CONCEPTO TECNICO No. 1535

BARRIO: ALTOS DEL CURUBO

UBICACION Calles 77 A Sur - 77 D Sur entre Cra 5 Este - 5 C Este

CONCEPTO TECNICO OPES

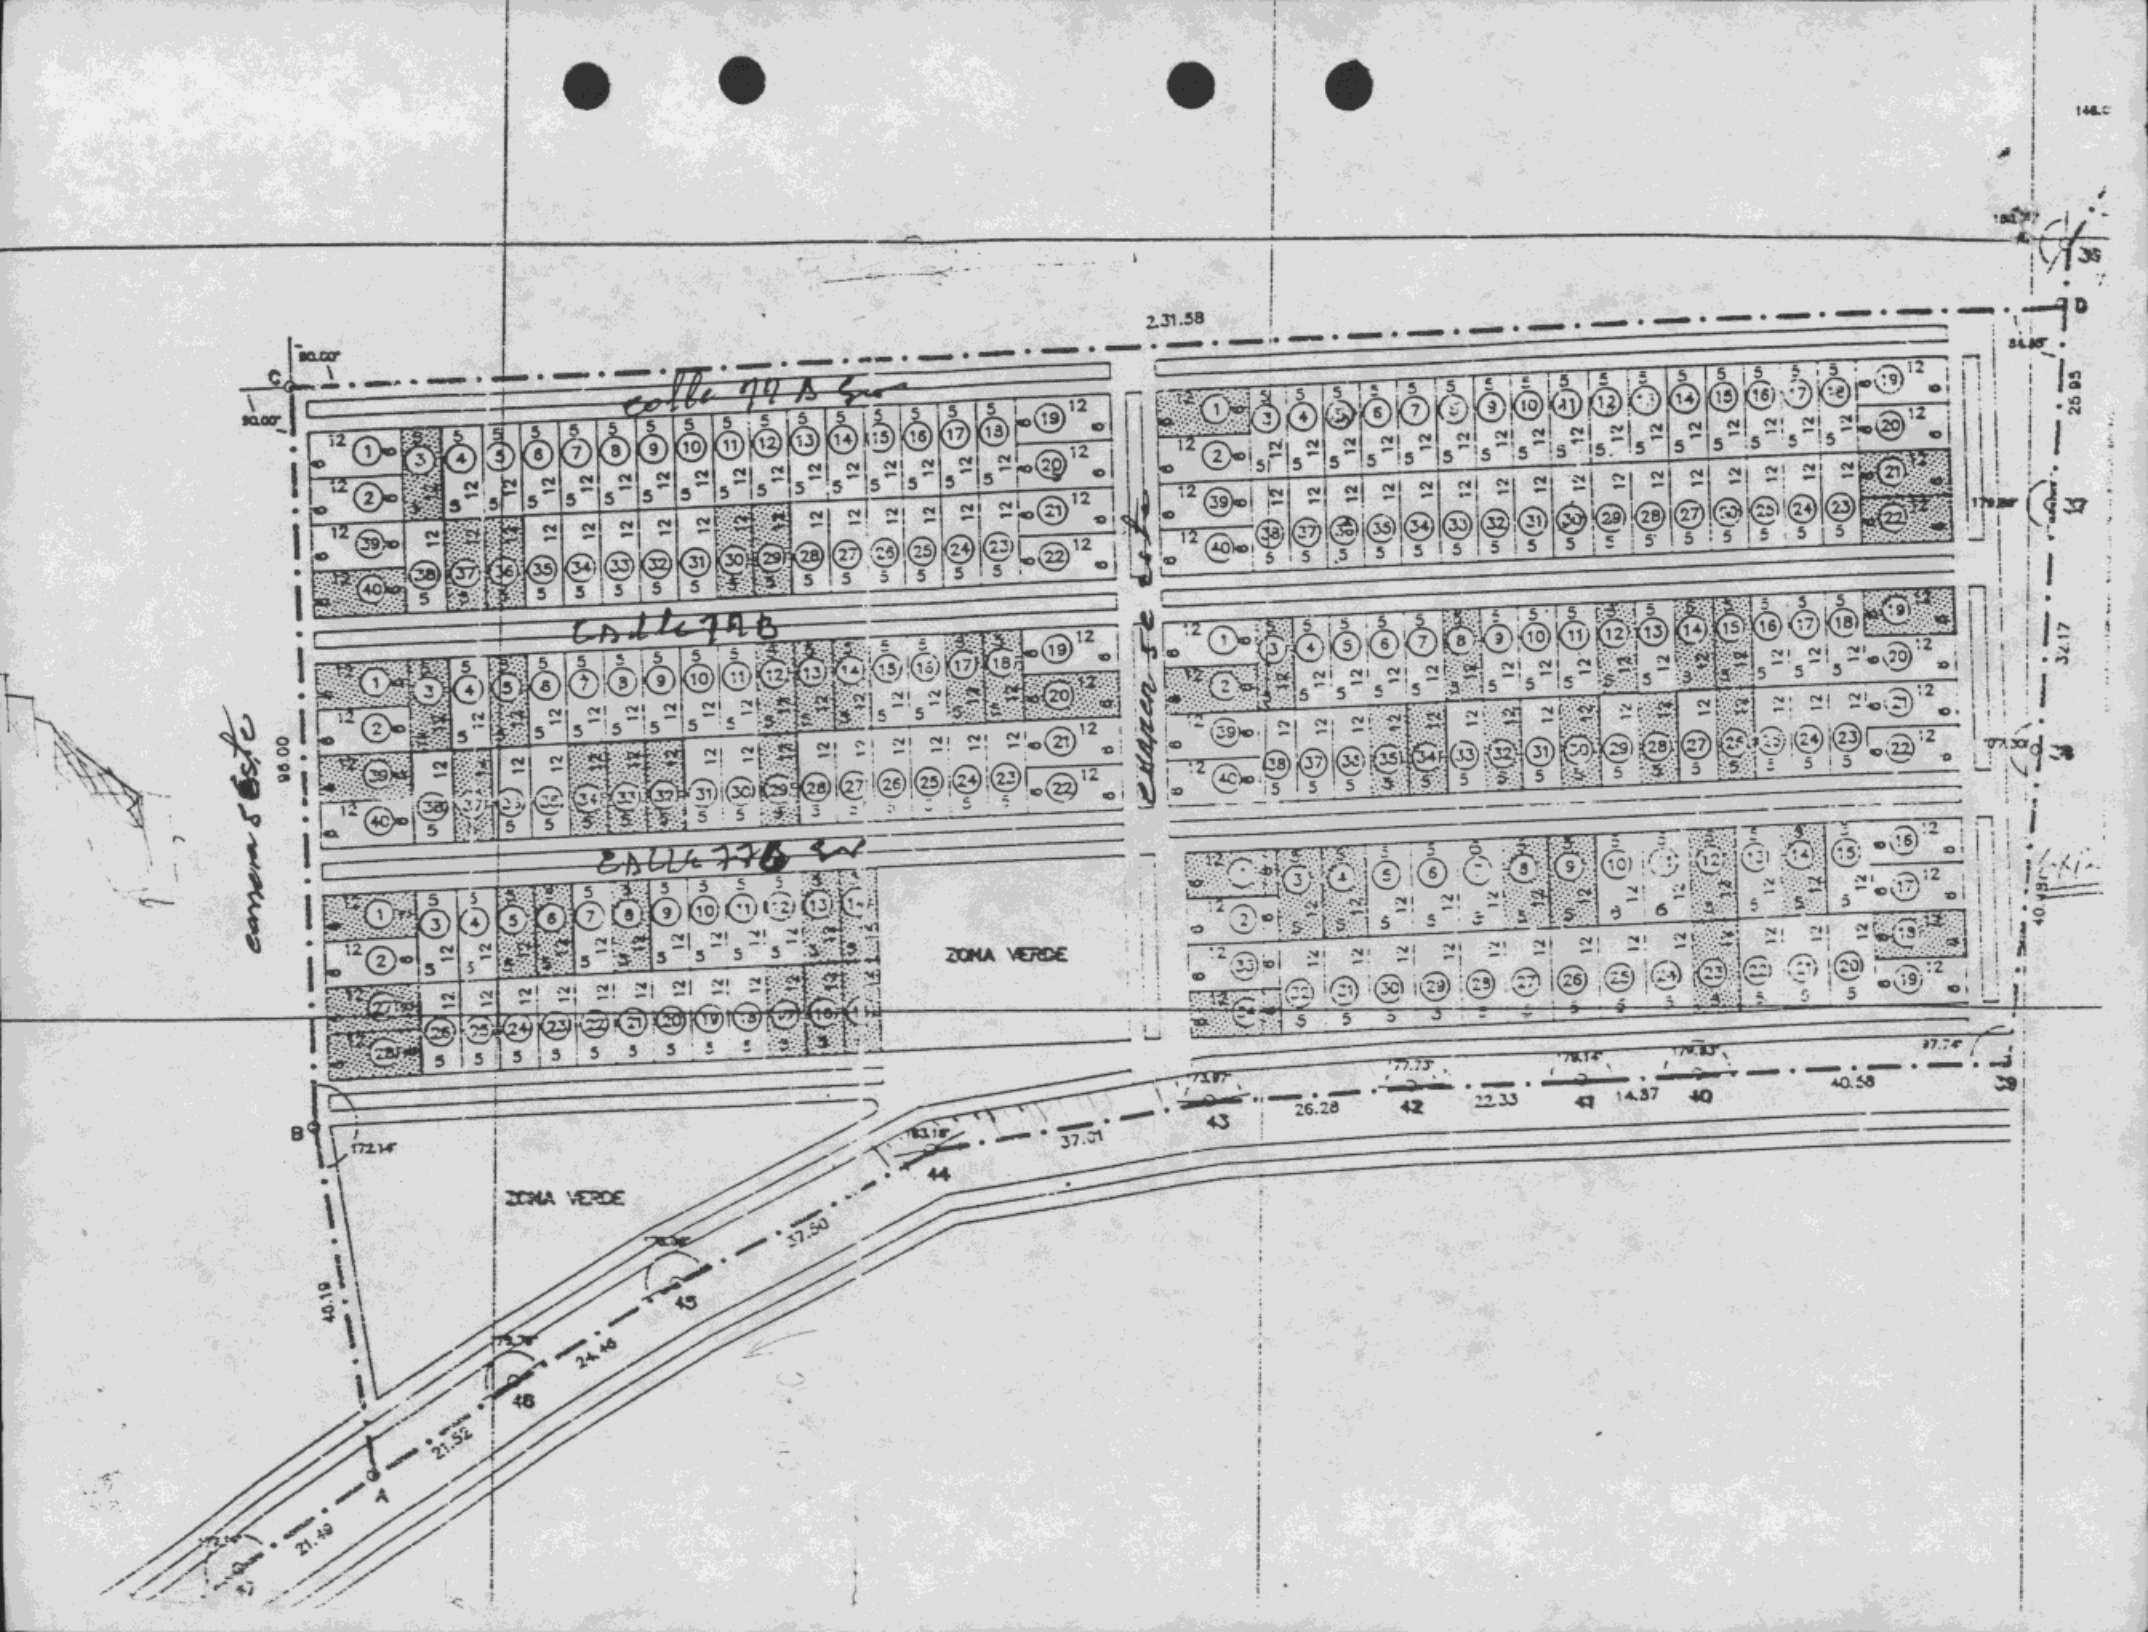
El barrio se encuentra sobre un depósito. glaciar, la pendiente es media. No hay cordenda de procesos erosivos en las áreas adjuntas para las viviendas; sobre la calle paralela que da a la vía principal se están produciendo derrumbes por la apertura de la vía, los taludes que se dejaron son inestables y en algunos casos son negativos.

- Tender el talud de la vía
- Construir un muro en gaviones para estabilizar
